# 改善箇所説明図

6R20 型エンジンを搭載した 19 年式大型トラックの一部車種において、排出ガス発散防止装置制御端末 (ACM) のプログラムが不適切なため、故障診断が正しく行われない。

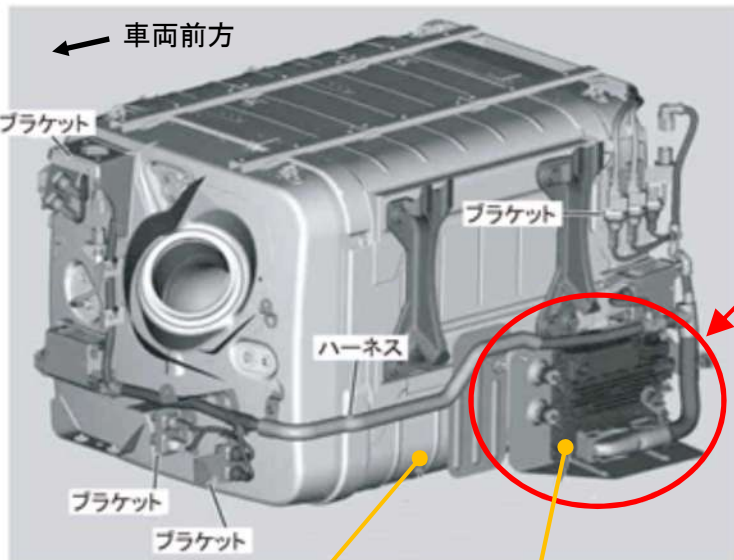
基準不適合発生箇所

全車両、排出ガス発散防止装置制御端末 (ACM) のプログラムを正規品に書換える。

注 :  は、プログラムを正規品に書換える部品を示す。
